梯川の土砂管理について

梯川水系

梯川水系

重要文化財の保全について 梯川水系

洪水調節の状況

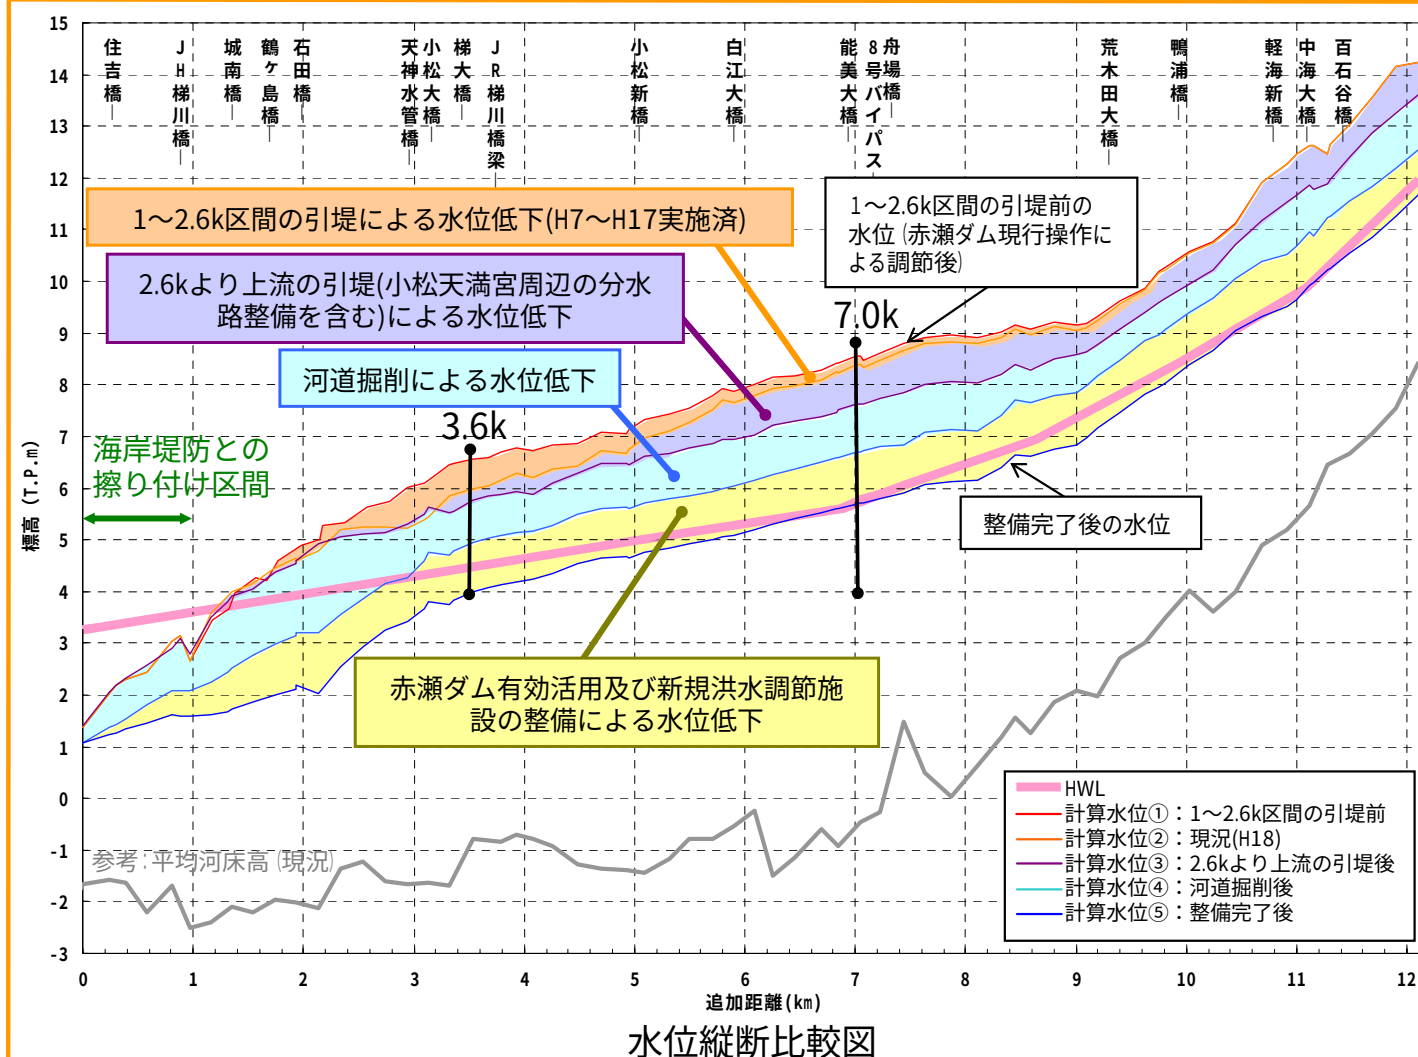
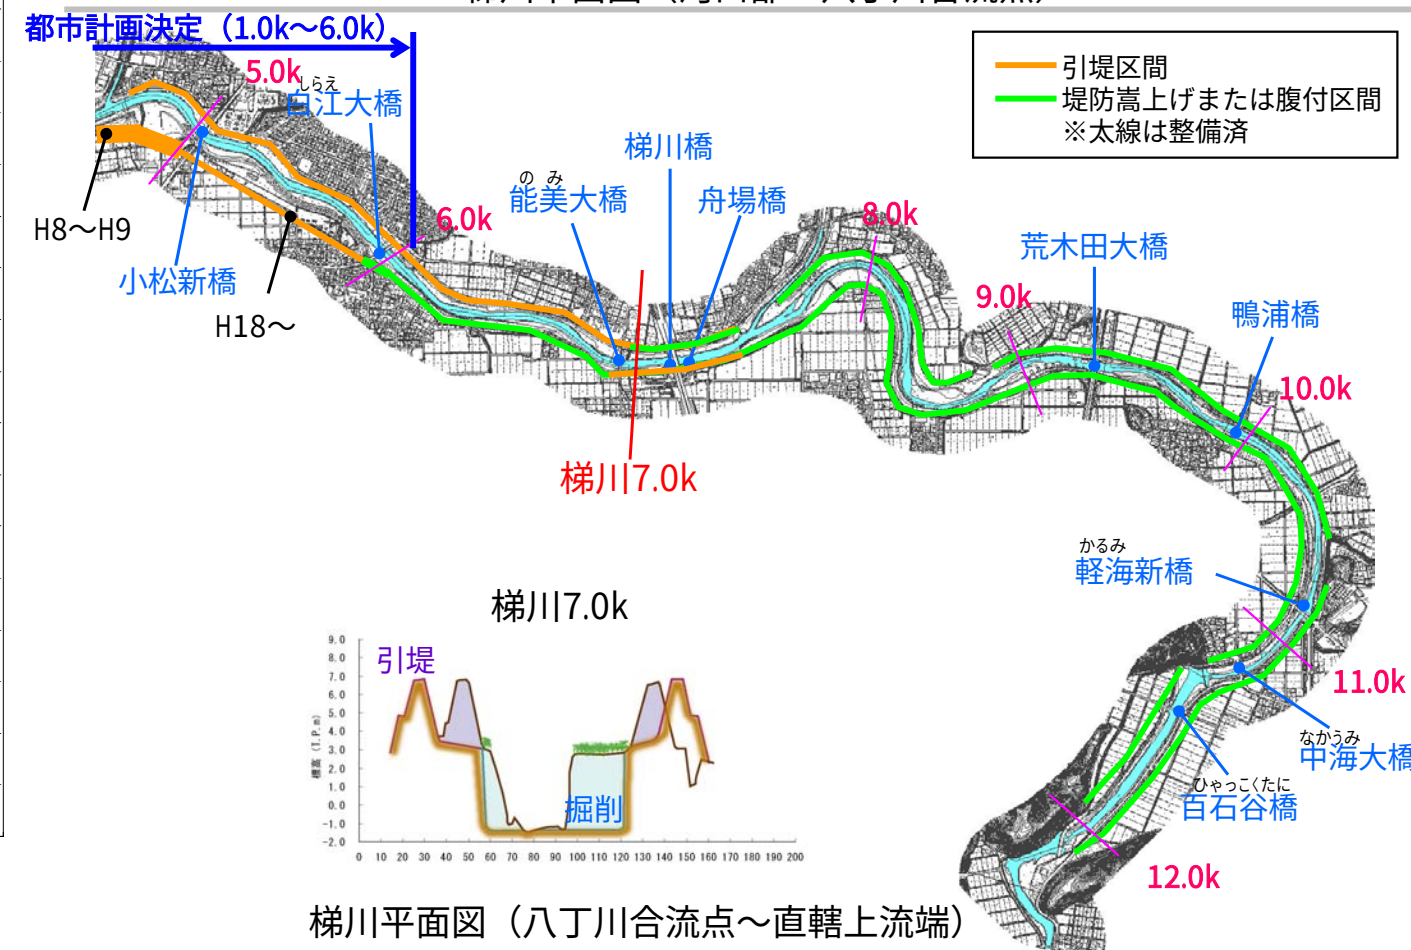
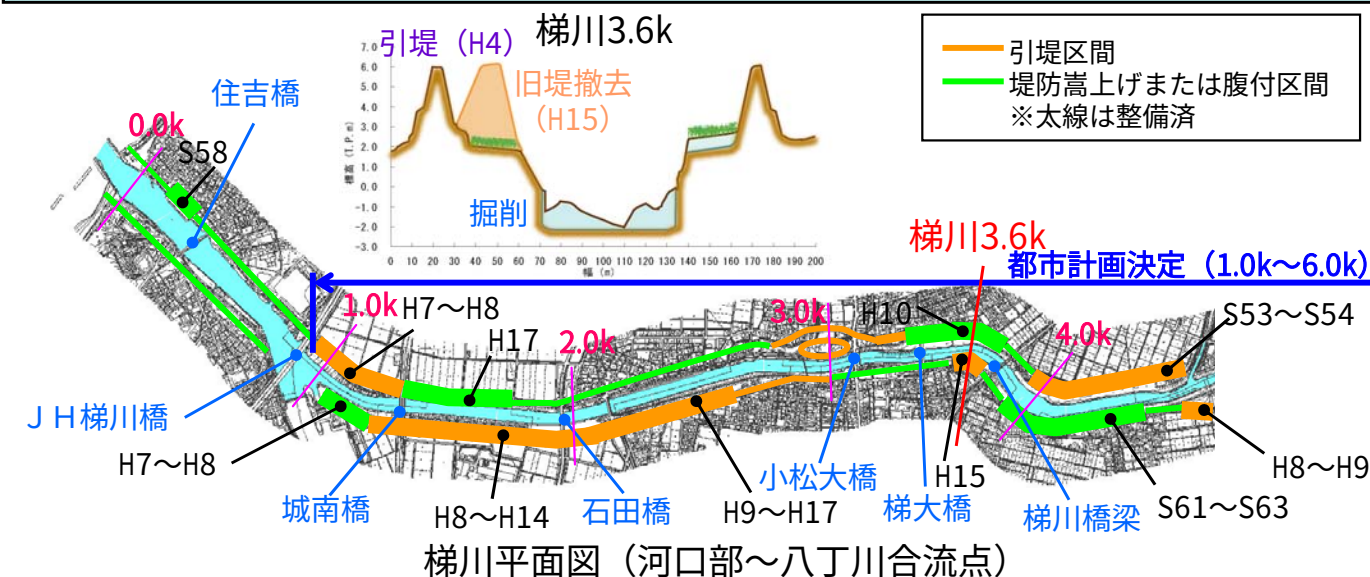
- 洪水調節施設により処理する流量700m³/sについて、既設施設の活用等で処理が可能なのか
- 引堤や河道掘削、洪水調節施設による水位低下効果について具体的に説明して欲しい

- 引堤や河道掘削、分水路により洪水位を低減させ、計画高水流量の1,000m³/sを安全に流下させる
- 洪水調節施設により処理する流量700m³/sは、既設洪水調節施設の有効活用及び新規洪水調節施設の整備により対応する

- 現況の赤瀬ダムにより小松大橋地点における調節流量は400m³/s。治水容量は5,200千m³

- 河道で処理する流量1,000m³/sに対し、現行操作による赤瀬ダム調節後のピーク流量は1,300m³/sであり、残りの300m³/sについては赤瀬ダムの有効活用及び新規洪水調節施設の整備等により処理
- 引堤、河道掘削については段階的に実施

河口付近の河床高の経年変化

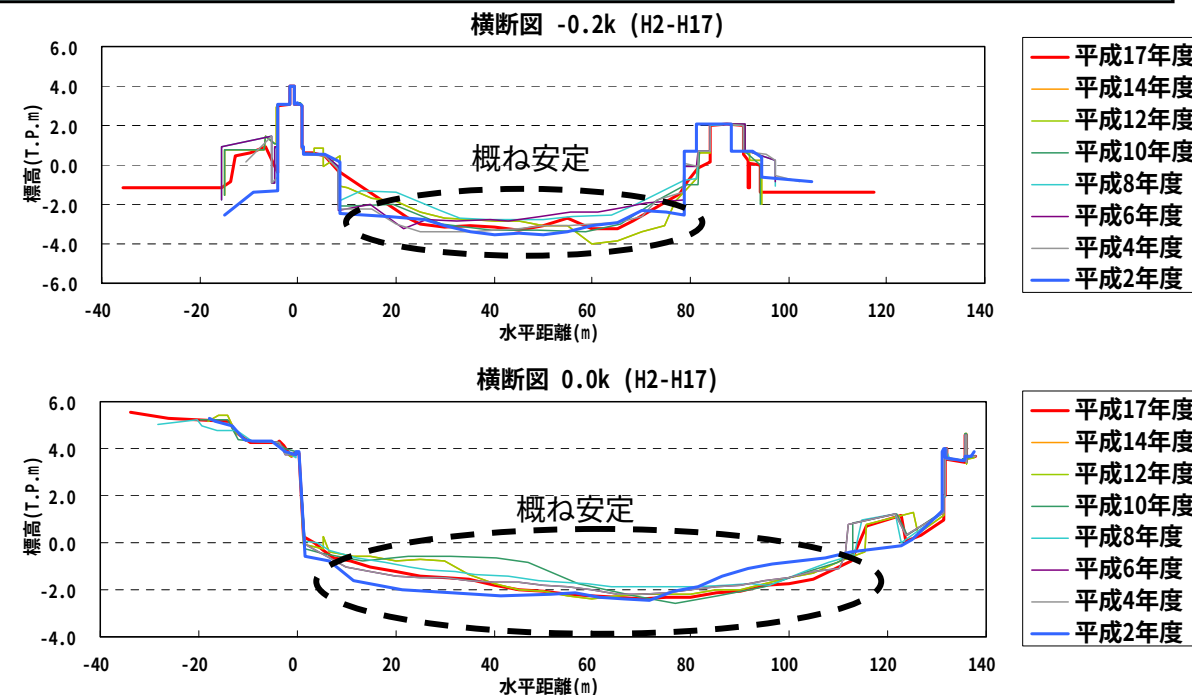
- 河口付近の土砂管理に関連し、航路維持のための浚渫量を経年的に示して欲しい
- 一般に大規模な河道拡幅を行うと土砂が堆積傾向となるが、梯川の引堤区間における河床安定性について説明して欲しい

- 梯川河口部付近では、導流堤の整備や安宅漁港の航路維持のための浚渫（冬季期間：1月～3月）を実施しており、経年的な河床状況としては概ね安定している
- 今後大規模な引堤、河道掘削を実施することから、経年的な河床変動や洪水時の水面形等、各種データ収集によるモニタリングを継続しながら、治水上安定的な河道の維持に努める

- 航路維持のための浚渫により、河口付近の河床高は概ね安定傾向

前川整備計画の概要

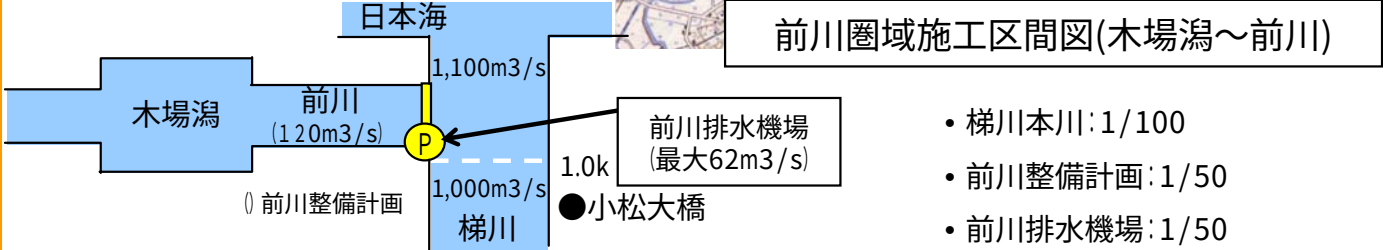
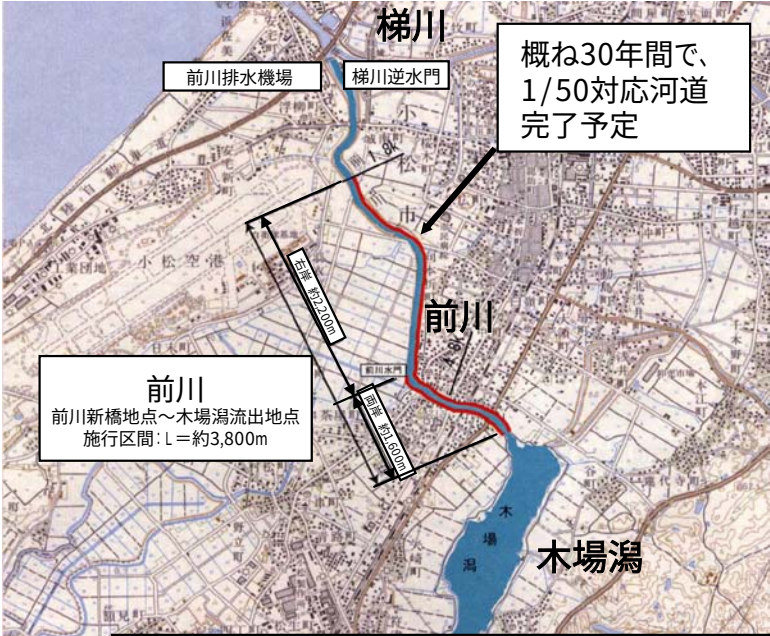
□前川が危険な状態になったときの前川排水機場の操作等はどのようになっているのか。

■前川については石川県が河川整備計画を策定(H17.3)済み。梯川逆水門や前川排水機場の操作を前提に、概ね30年間で前川で1/50の洪水を安全に流下させる計画としている。

■石川県はH17年に前川圏域河川整備計画を策定済み。
 ■この計画の中で県は、梯川逆水門や前川排水機場の操作を見込み、前川・木場潟のHWLをTP+1.80mと定めている。
 ■50年に1回発生する規模の降雨による洪水が発生しても安全に流下させることを目的に、前川新橋地点～木場潟流出地点などの河川改修を実施することとしている。

【梯川の都市計画決定の経緯】

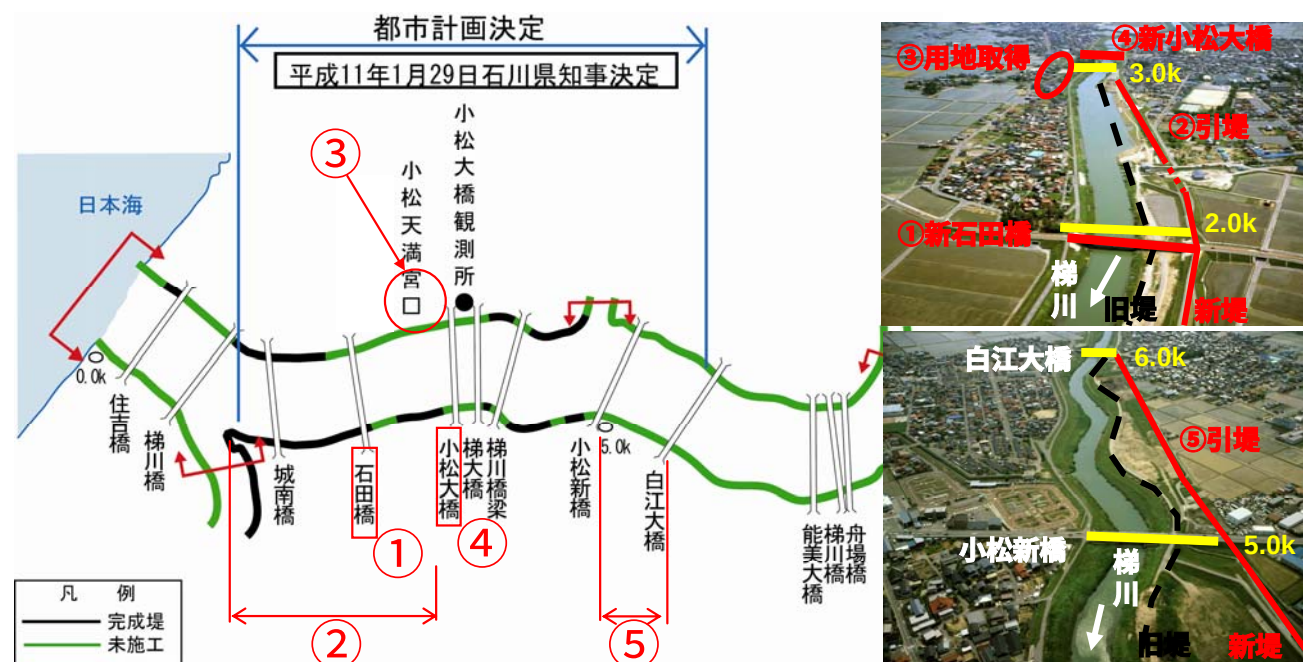
□河川改修を都市計画に位置付けることでどのようなメリットがあるのかを具体的に教えて欲しい。

■大規模引堤など地域社会に多様な影響を与える改修を行う場合等は、河川改修を含む地域の将来像を都市計画に位置づけることにより、沿川の健全な発展と秩序ある整備の一助となる。この際、住民の合意形成を得るため、都市計画案の縦覧や決定告示等による手続きにより、道路整備等の関連事業と一体的に周知が図られるため、関連事業相互の総合的かつ円滑な促進が図られる。

- ・従前の改修計画では市街地を中心とした大規模引堤の実施に際し、河川区域となる土地と住居区域等の一体的な整備に時間を要していた。
- ・一方、小松市民を中心に小松天満宮（重要文化財）の現状保存を求める意見が一部顕在化した。
- ・また、小松市街地周辺まちづくりと連携を図るためには、河川と道路が一体となった整備が必要であった。（平成11年1月都市計画 河川・道路（変更）を実施）
- ・これらの背景から分水路計画に変更するとともに関連する道路等の都市計画事業の円滑な推進を図るため、関係行政機関及び住民の新たな合意形成が必要となった。
